Avis MRAe

Projet de parc éolien de Voué (10)

**Avis délibéré sur le projet d'exploitation
du Parc éolien Girolles
à Voué (10)
porté par la société SEPE Girolles**

n°MRAe 2023APGE6

Figure 1 : Périmètre d'étude du projet (gauche) et zone d'implantation des éoliennes (droite)

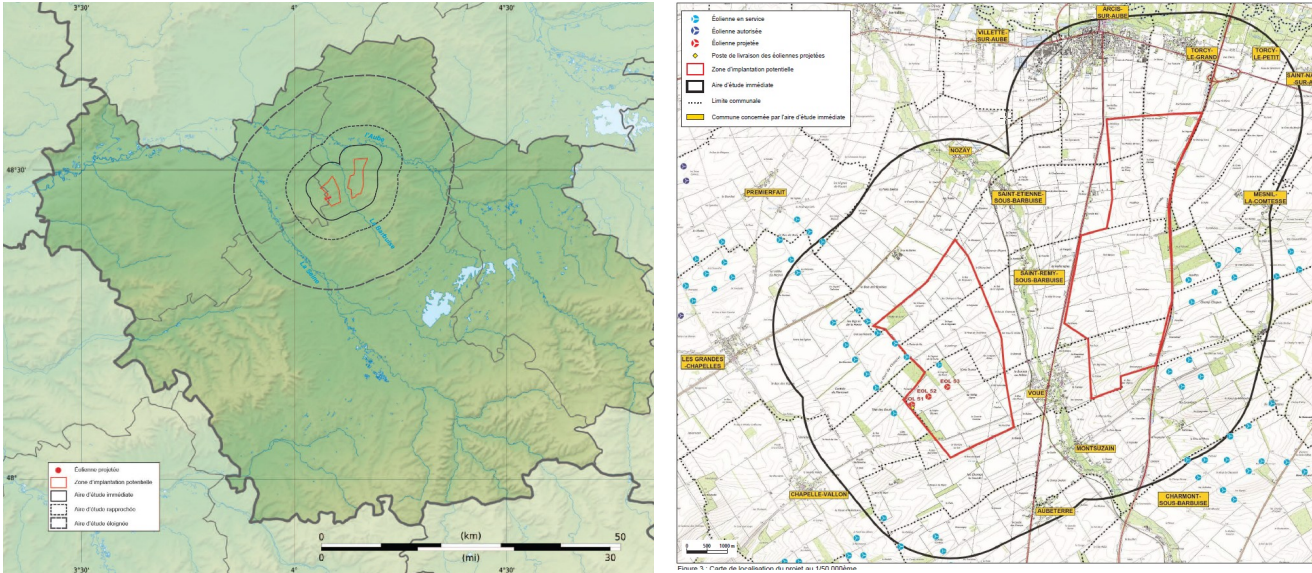
Le dossier fait mention de 3 opérations distinctes constituant un projet global situées au sein d'une unique zone d'implantation potentielle (ZIP) représentée en Figure 1 (ci-dessus). Le projet Girolles est présenté comme étant l'une de ces 3 opérations du projet global. Le dossier fait apparaître une ZIP constituée de 2 sous-unités, l'implantation des éoliennes du projet Girolles n'est située que sur la partie Ouest de celles-ci.

L'Ae s'étonne que le pétitionnaire n'ait pas présenté l'ensemble de son projet en application des articles L.122-1 III⁴ et L.122-1-1 III⁵ du code de l'environnement et rappelle que la présentation des dossiers séparément ne permet pas d'avoir une information satisfaisante sur l'impact des parcs éoliens dans leur ensemble.

- **présentant le projet dans son intégralité et en précisant notamment le nombre et la localisation exactes des éoliennes des 3 opérations du projet global ;**
- **intégrant les données de l'état initial du parc éolien des Grandes Chapelles dans l'étude du projet du parc éolien Girolles afin de caractériser au mieux l'état initial.**

La zone d'études retenue est très vaste, elle permet la mise en place de plusieurs projets distincts. Jusqu'à présent, Intervent a développé deux projets dans la zone :

- le présent projet de Voué, situé dans l'entité Ouest de la zone d'études
- le projet de la Belle Idée, situé dans l'entité Est.

Ces deux projets sont distants l'un de l'autre d'environ 4 km, ils se situent de part et d'autre de la Vallée de la Barbuise. La demande d'autorisation environnementale du Projet de Voué a été déposée en Août 2020, celle de la Belle Idée en 2022, soit avec deux années d'écart.

Les projets de Voué et de la Belle Idée, bien que découlant d'une seule analyse de l'état initial de l'environnement, doivent être considérés comme des projets distincts.

Figure 3 : Délimitation des différentes aires d'étude dans le dossier (gauche) et dans l'étude écologique (droite).

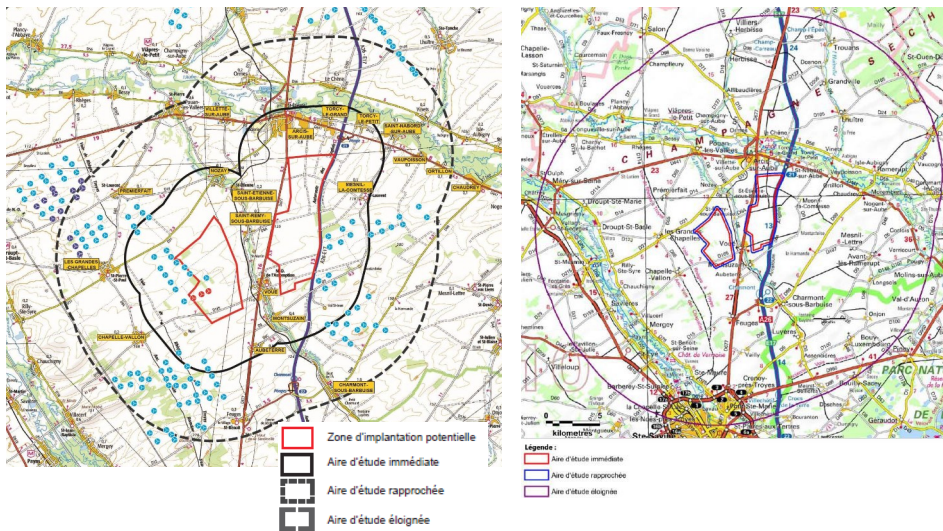
L'Ae constate cependant une disparité entre la délimitation de ces 3 aires telles que définies dans l'étude écologique (Cf. Figure 3, droite, ci-dessous) et dans le reste du dossier (Cf. Figure 3, gauche, ci-dessus). En effet, l'aire d'étude immédiate définie dans l'étude écologique correspond au périmètre de la zone d'implantation définie dans le reste du dossier.

Dans la même idée, l'aire d'étude rapprochée définie dans l'étude écologique couvre un périmètre bien plus restreint que celui défini dans le reste du dossier. L'Ae déplore cette différence car cette confusion ne permet pas une bonne compréhension du dossier par le public. L'aire d'étude éloignée est quant à elle homogène dans l'ensemble du dossier.

L'Ae recommande au pétitionnaire de rester homogène tout au long de son dossier et pour l'ensemble des études vis-à-vis de la délimitation des différentes aires d'étude du projet.

L'Ae recommande au pétitionnaire de rester homogène tout au long de son dossier et pour l'ensemble des études vis-à-vis de la délimitation des différentes aires d'études du projet.

Figure 5 : Localisation du projet vis-à-vis des couloirs de migration de l'avifaune (gauche) et localisation des points de contacts des rapaces en période postnuptiale (droite)

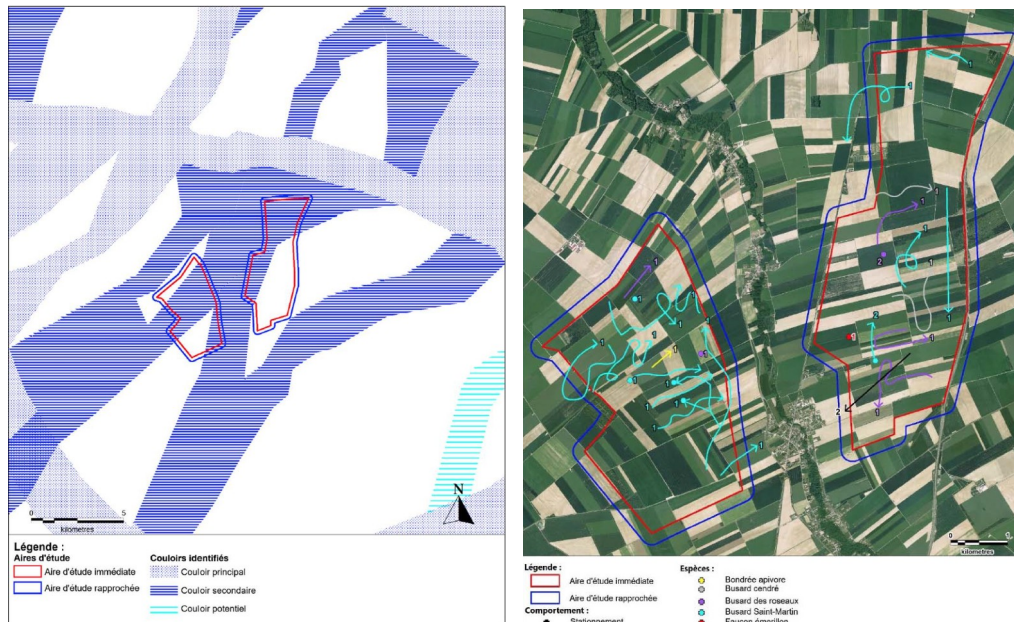
D'après le schéma régional éolien (SRE) Champagne-Ardenne, le projet se situe au sein d'un couloir de migration secondaire orienté selon un axe nord-est/sud-ouest (Cf. Figure 5, ci-dessous). Un couloir de migration principal est également localisé à environ 5 km au nord du projet, ce qui

Bien que les passages migratoires soient qualifiés de faibles par l'étude, la présence de nombreuses espèces sensibles à l'éolien en période de migration laisse sous-entendre un risque de collision ou de dérangement élevé pour ces espèces.

- **déplacer les éoliennes EOL51 et EOL52 situées dans le couloir de migration secondaire et à défaut, proposer des mesures de réduction et/ou d'accompagnement en faveur des rapaces avec engagement et évaluation des résultats ;**

Figure 6 : Schéma de la saturation visuelle du bourg de Chapelle-Vallon (gauche) et de la ferme du Bigot (droite).

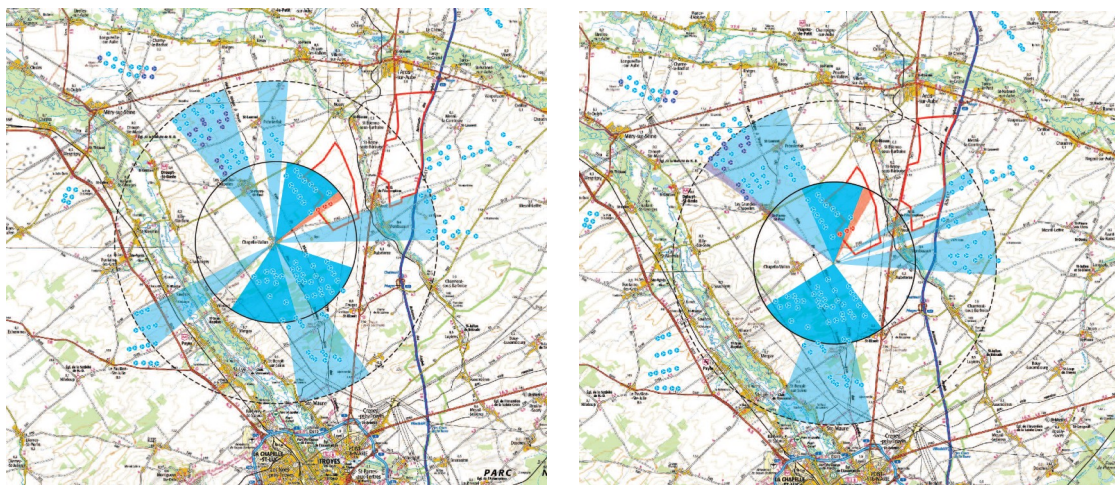
L'implantation du projet fait passer la valeur de cet indice d'occupation de 213° à 219° (Cf. Figure 6, gauche, ci-dessous).

La ferme isolée du Bigot, habitat le plus proche du projet, est également légèrement impactée par l'implantation des éoliennes (Cf. Figure 6, droite, ci-dessous).

L'Ae regrette que les recommandations du SRE Champagne-Ardenne en matière de saturation visuelle ne soient pas suivies par les pétitionnaires successifs et que la situation soit aggravée par l'implantation du projet Girolles.

"L'Ae regrette que les recommandations du SRE Champagne-Ardenne en matière de saturation visuelle ne soient pas suivies par les pétitionnaires successifs et que la situation soit aggravée par l'implantation du projet Girolles."

La notion de « saturation du grand paysage » s'exprime de manière qualitative. Elle s'établit notamment lorsqu'il y a brouillage de la lisibilité, en particulier lorsqu'il n'est plus possible de percevoir distinctement les différents ensembles éoliens les uns des autres. Dans ces situations, tous les plans se confondent et un effet de masse (trop) chargé s'établit.
